Nachtrag zum „Runden Tisch-Süd1 v. 6.10.2016

VERÄNDERUNG DES LÄNGSGEFÄLLES UND DAMIT VERBUNDENE BAULICHE ANPASSUNGEN DER TRASSE ZWISCHEN BAU-KM 128/129

14.12.2016 - Runder Tisch
Süd1

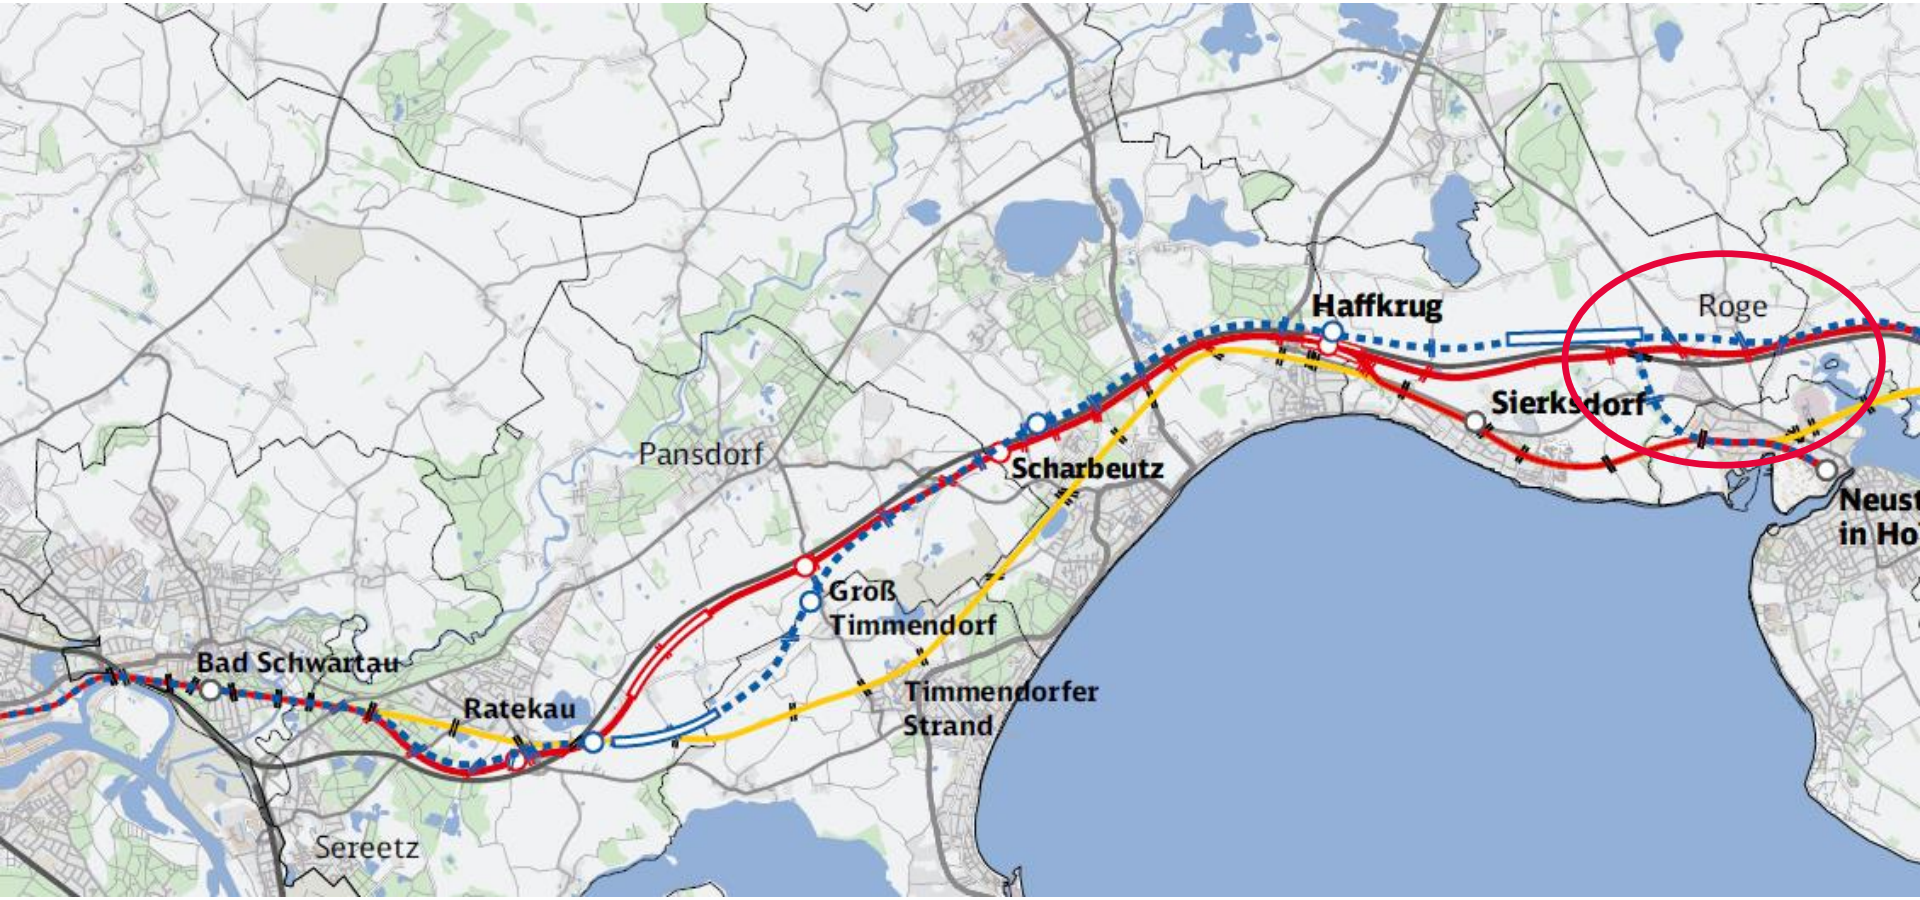
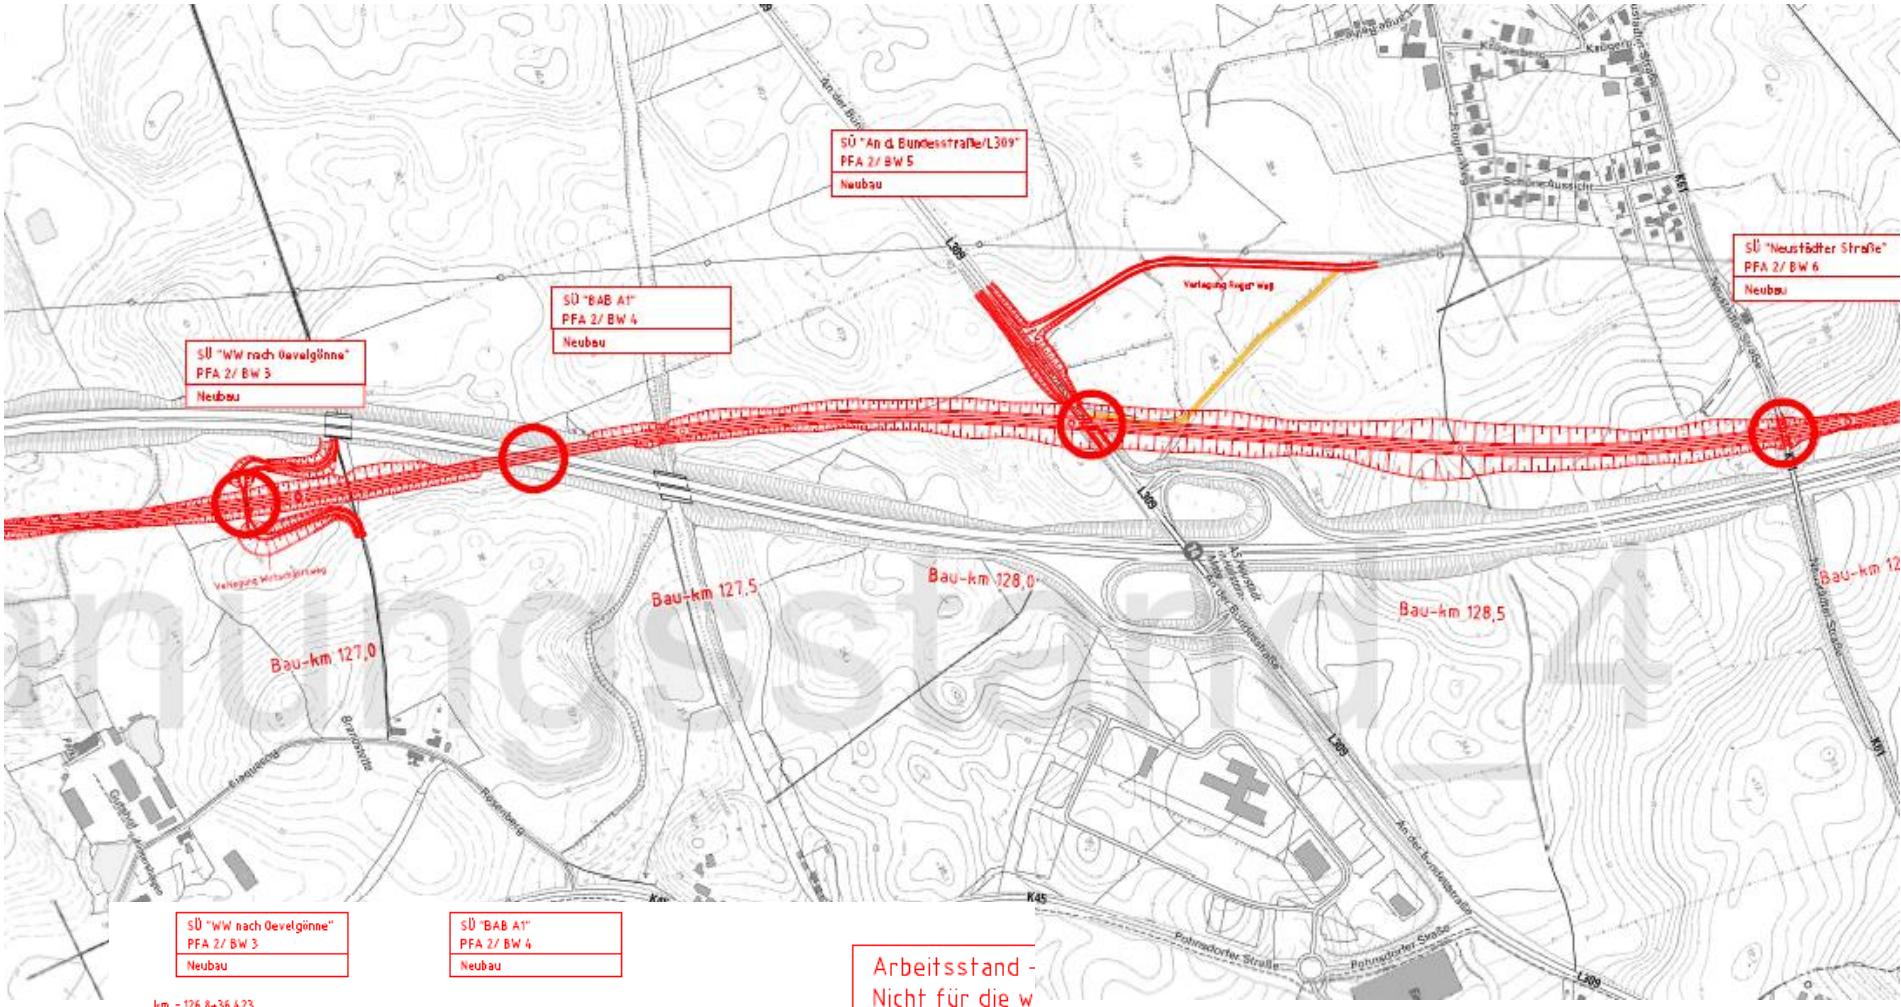
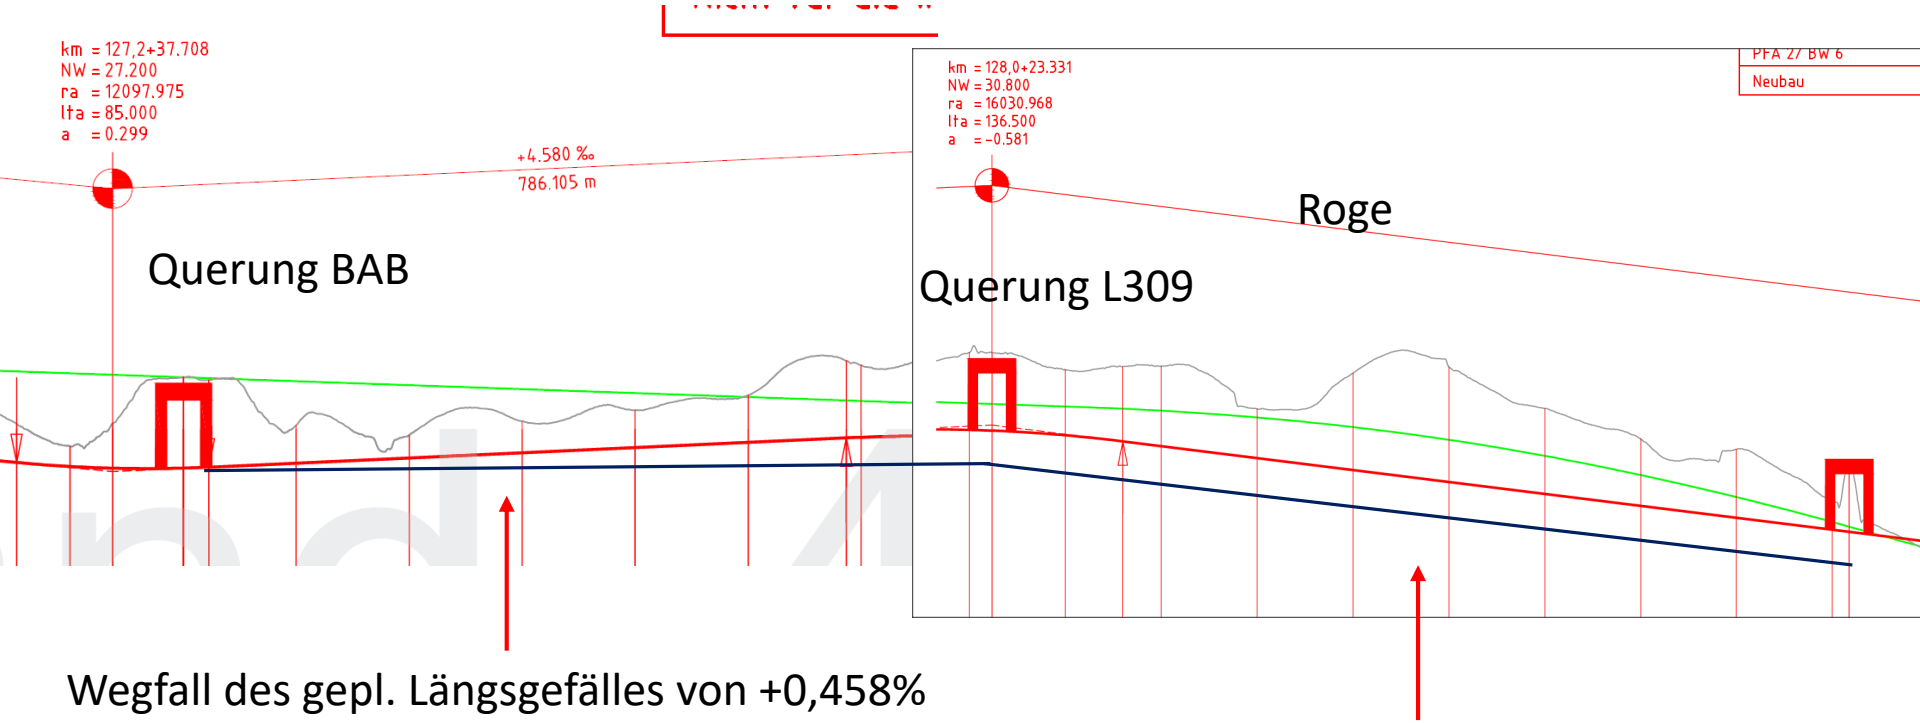
Wegfall des gepl. Längsgefälles von +0,458%

Beibehaltung des gepl. Längsgefälles von 1,245%

Vorteil: Der extrem hohe Damm in Höhe der Ortschaft Rogerfelde (8m) wird reduziert bzw. entfällt komplett
Dadurch besserer Lärmschutz im gesamten dortigen Abschnitt

Im weitern Veerlauf in Richtung Norden wird dadurch die Bahntrasse niedriger als die BAB-Trasse
Dadurch wird die freie Schallausbreitung über das Binnenwasser Richtung Neustadt vermindert

Querschnitt Landschaftbrücke Roge

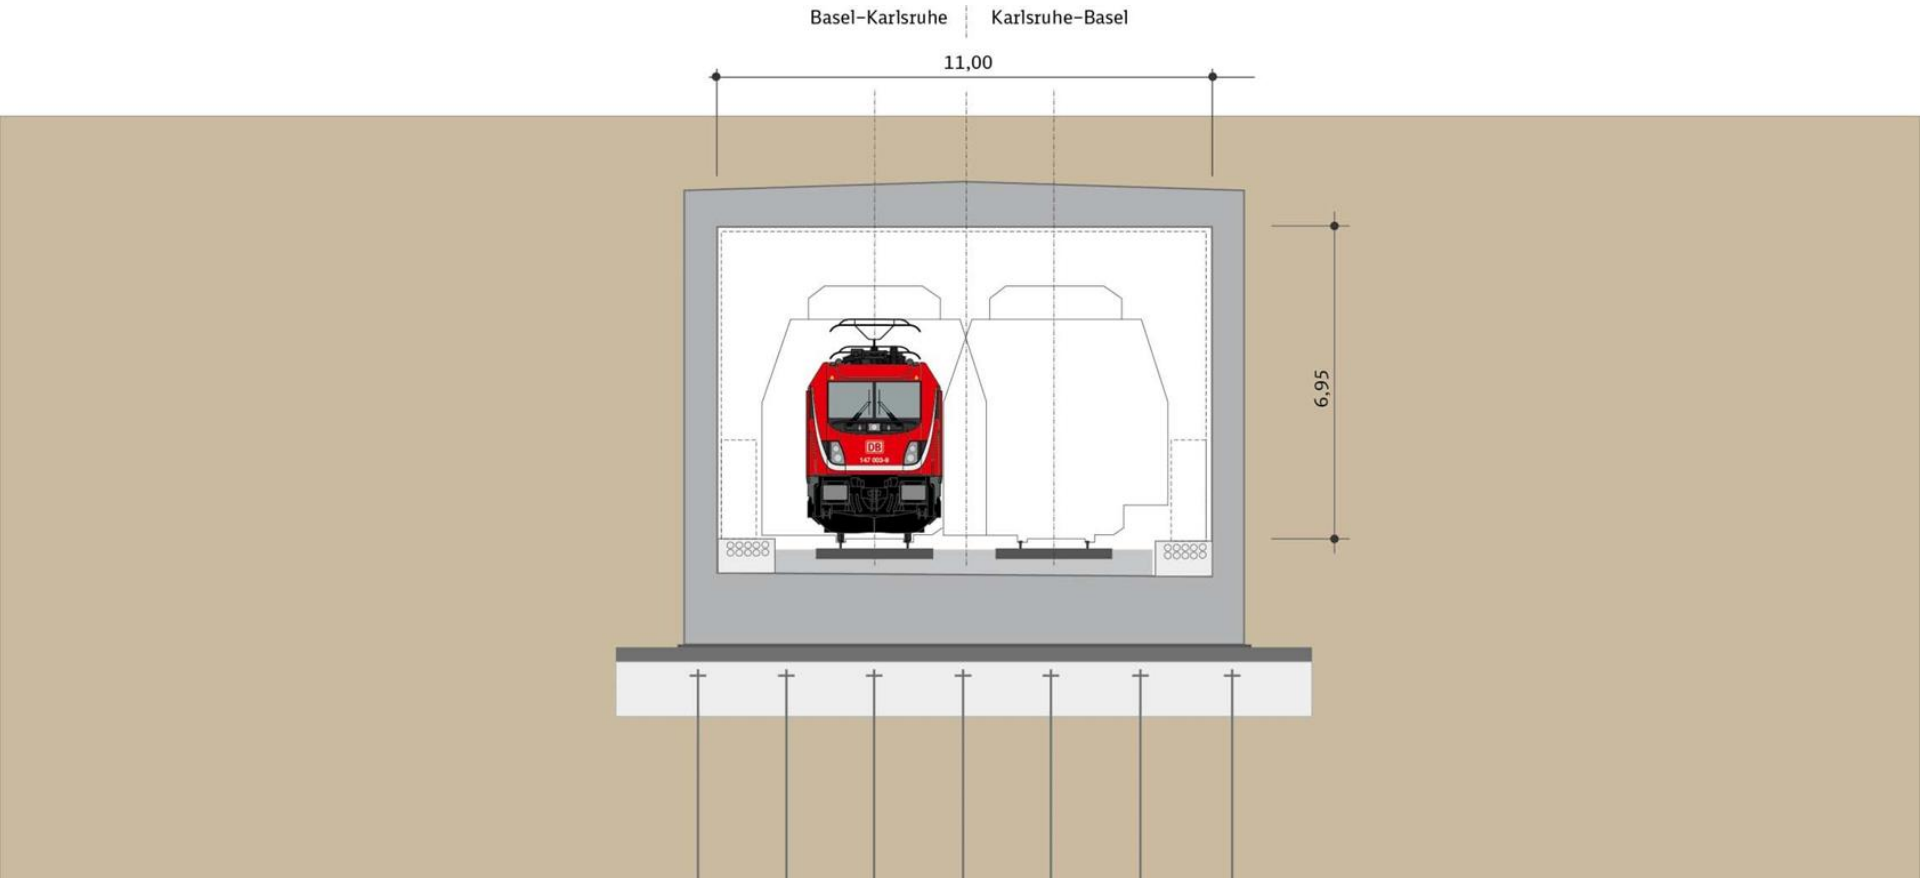
Gestaltung im Bereich der Ortschaft Roge in Form einer Landschaftsbrücke

Beispiel: Querschnitt Troglage/Höhe

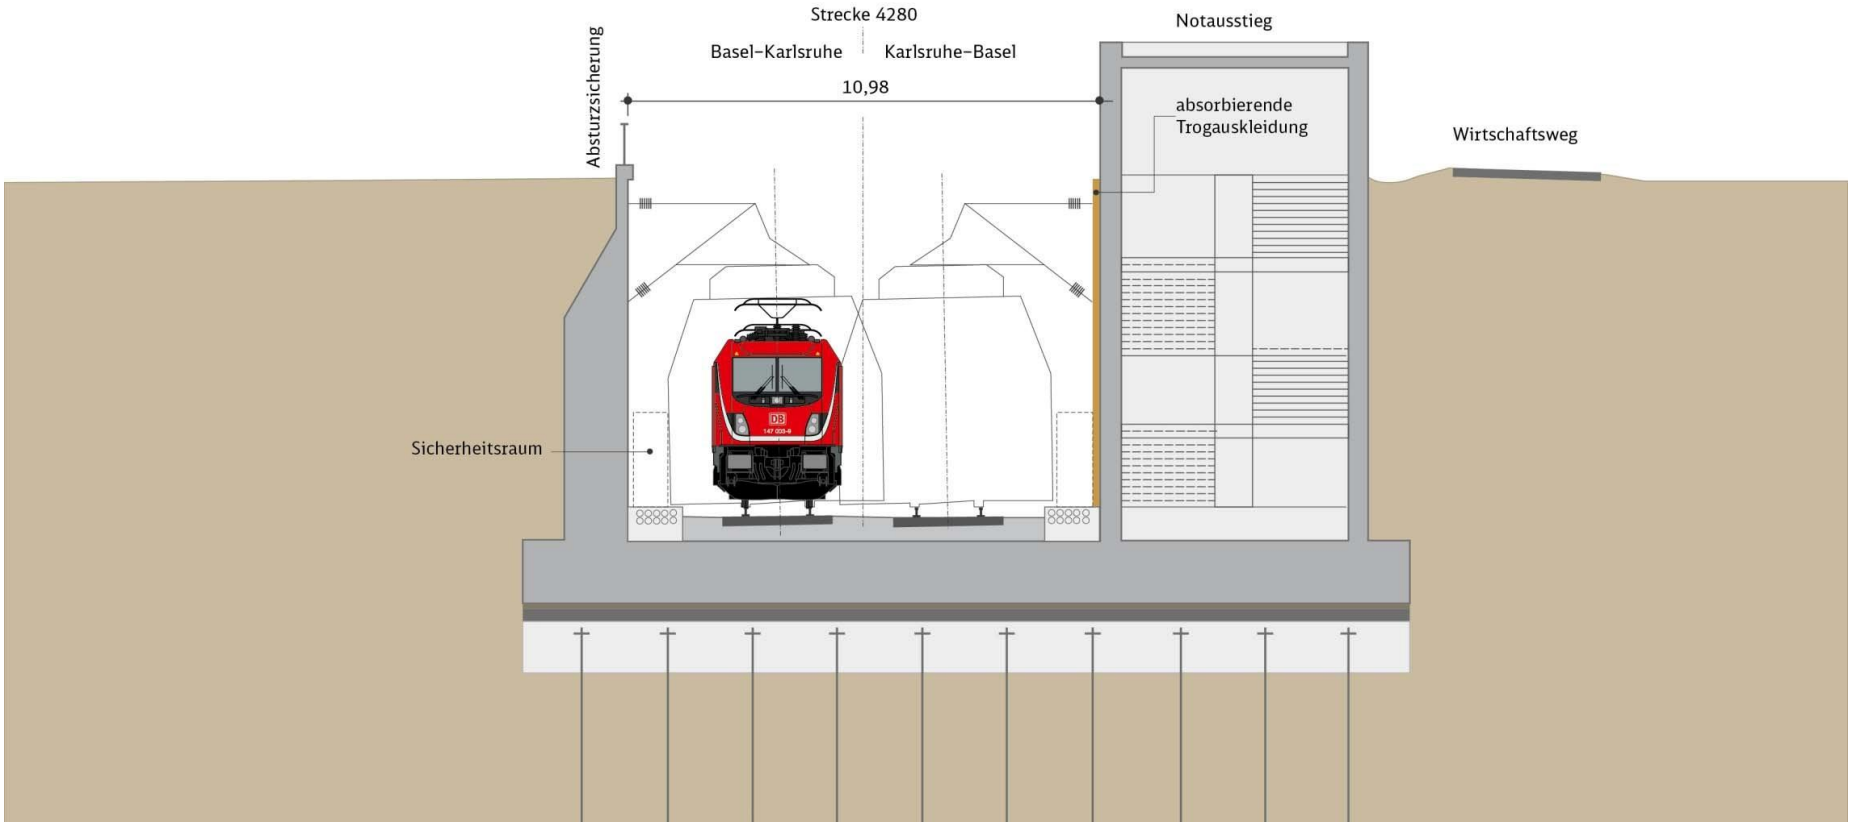
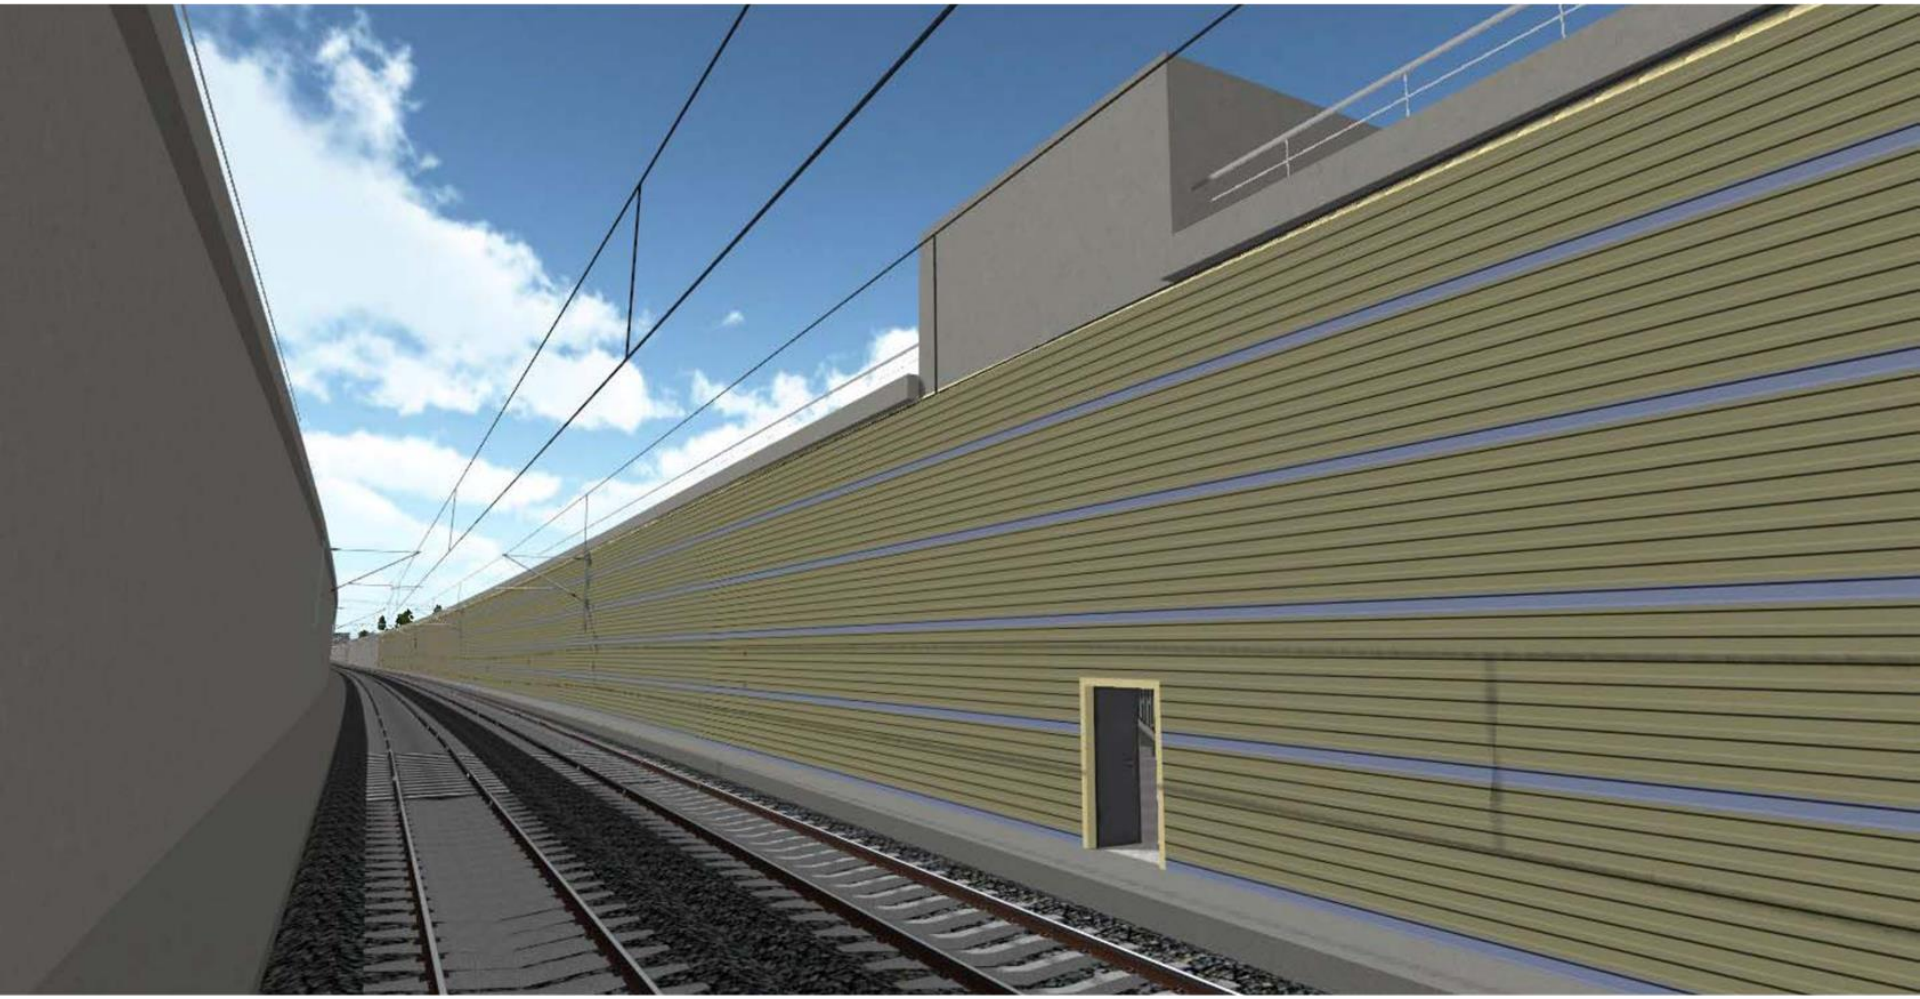
Dort wo keine Landschaftsbrücke möglich ist: Verzicht auf Abböschung – stattdessen Ausführung inTroglage
